**Nota inspraak en overleg en staat van wijzigingen
uitwerkingsplan
“Westpolder/Bolwerk 2012, deelplan 10”**

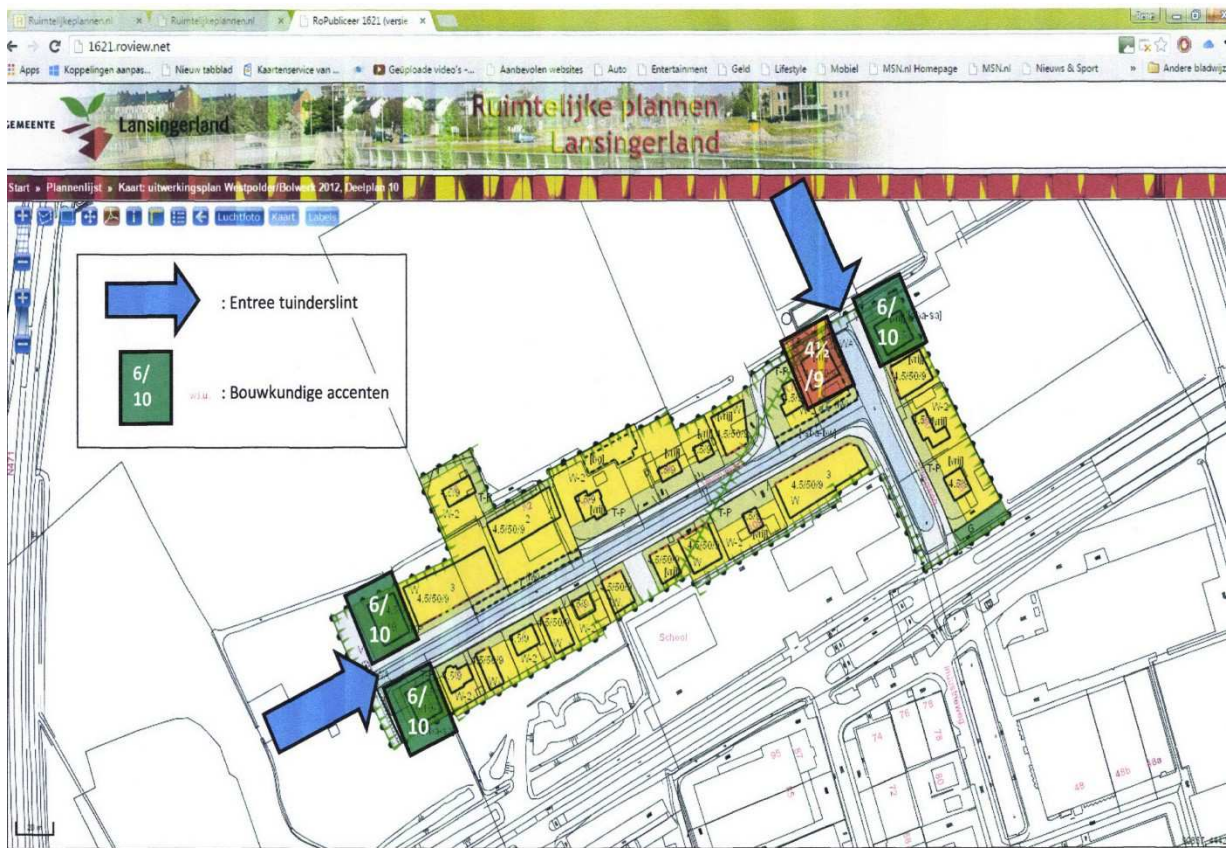
Inspreker 2 wijst op de stedenbouwkundige accenten die dienen als overgang van het voormalige tuinderslint naar de omliggende woonwijk. Aan de entree aan de westzijde worden daarbij de kavels zowel rechts als links van het water voorzien van het accent in verband met de dubbele oriëntatie van het lint. Bij de entree aan de noordzijde is alleen de kavel aan de linkerkant vanaf het water (gezien vanaf de omliggende wijk). De kavel van inspreker ligt aan de rechterzijde van het water aan deze noordelijk entree en hierop zou, voor de symmetrie in de overgang naar het tuinderslint, hetzelfde accent passen.

Volgens inspreker zijn de accenten niet eenduidig toegekend en verzoekt dan ook om zijn kavel te benoemen als accent met de daarbij passende goot- en bouwhoogte van 6 respectievelijk 10.

De stedenbouwkundige visie op het wijkniveau van deelplan 7 en 10 is gebaseerd op het totale structuur van de toekomstige wijk. Aangezien deze slechts op hoofdlijnen is opgesteld en nog niet is afgebeeld in de toelichting van het onderhavige plan, is de visie van inspreker begrijpelijk. Echter, deze komt niet overeen met de toekomstige structuur van de wijk en de manier waarop het lint vanuit die wijk kan worden betreden.

De inspraakreactie geeft geen aanleiding om het voorontwerpuitwerkingsplan aan te passen.
